入倉・三宅式の問題

断層が垂直、或は垂直に近い場合に
震源の大きさ(地震モーメント)が過小評価

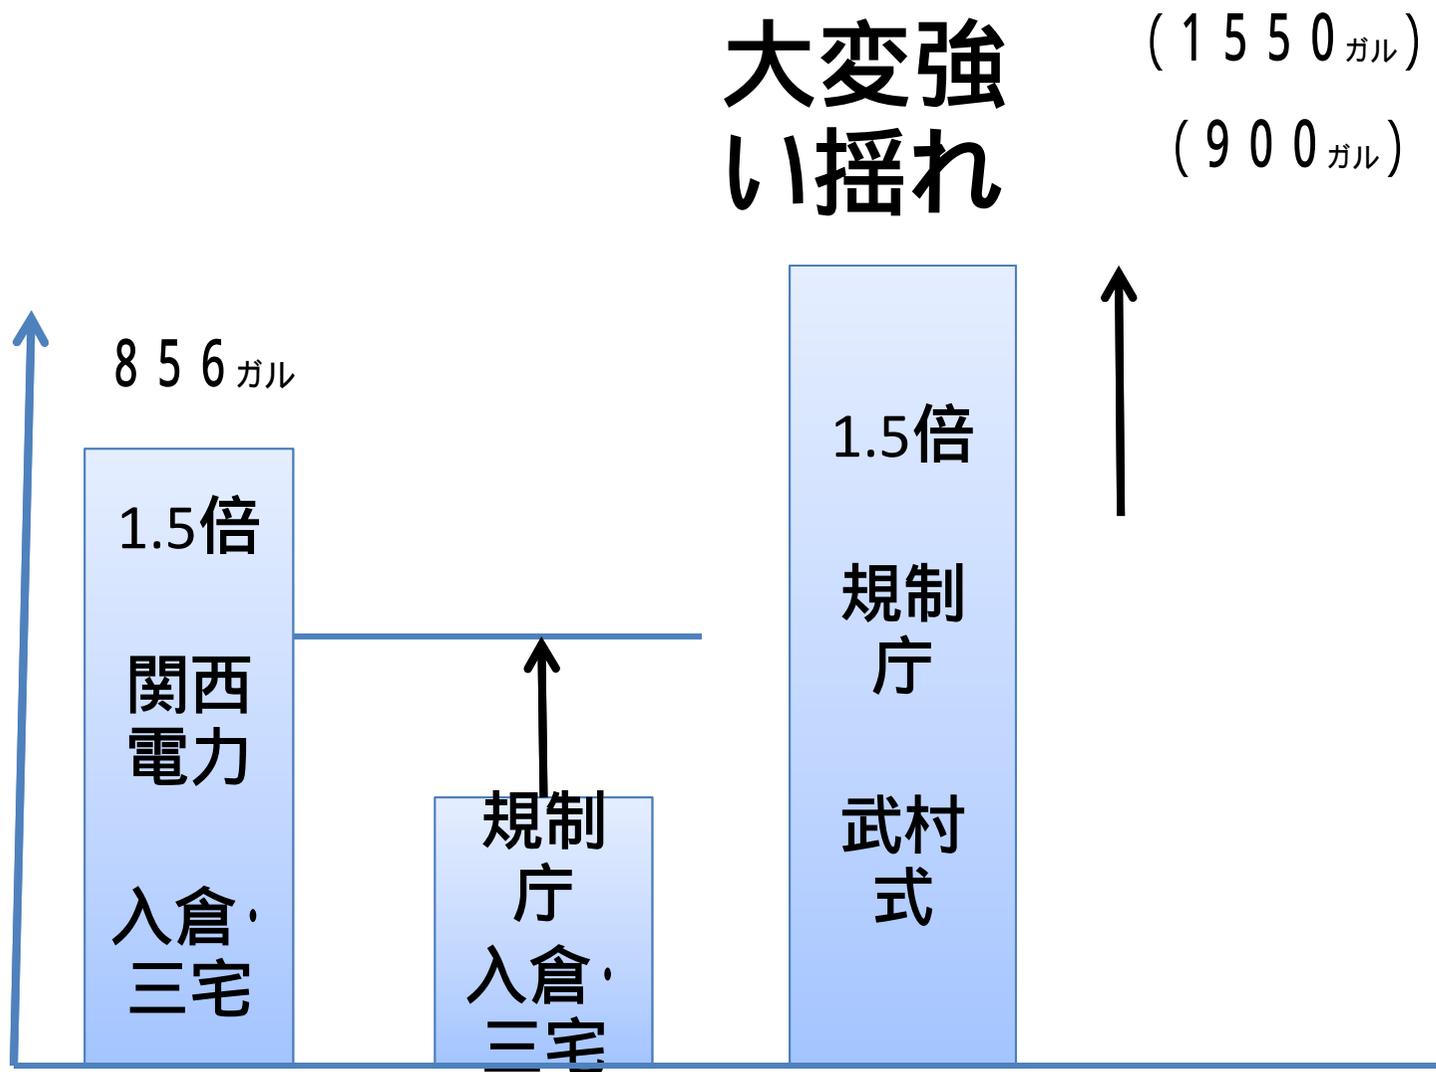
かなり強い
揺れ

(1080ガル)か
(880ガル)

X1.7か
+ 240

596ガル

関西電力
入倉・三宅

↑
規制庁
入倉・三宅

↑
規制庁
武村式

短周期レベル1.5倍(不確かさ)

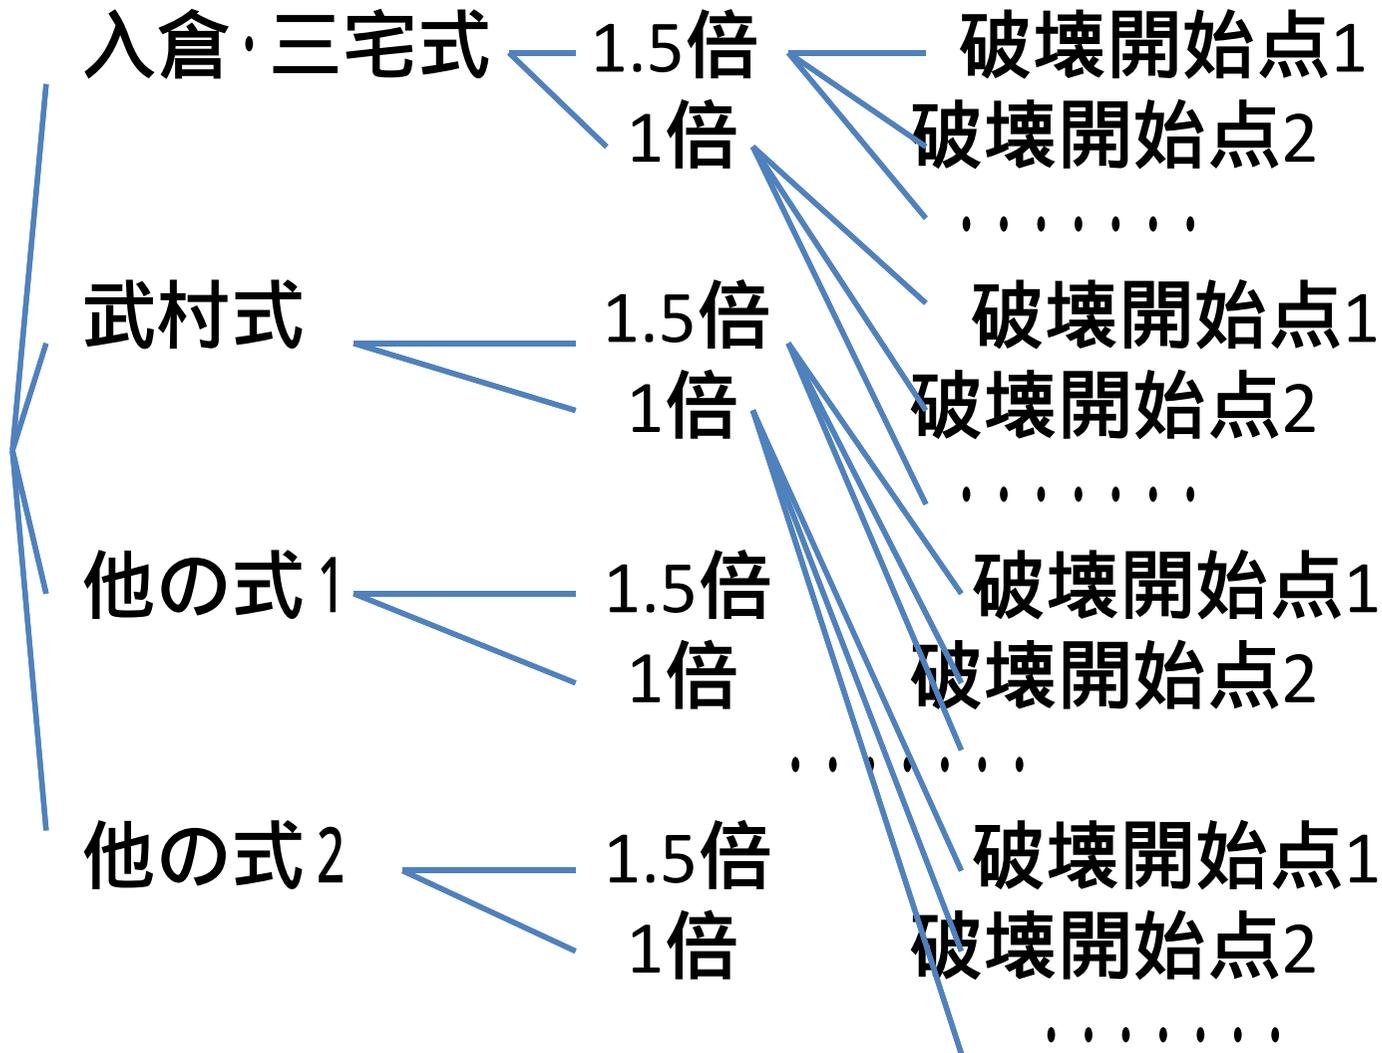
- 2007年中越沖地震の反省
震源特性のため。1.5倍を、縦ずれ、横ずれ、断層の傾きに関わらず適用する。

中越沖地震の断層は傾いている

入倉・三宅式の問題とは無関係
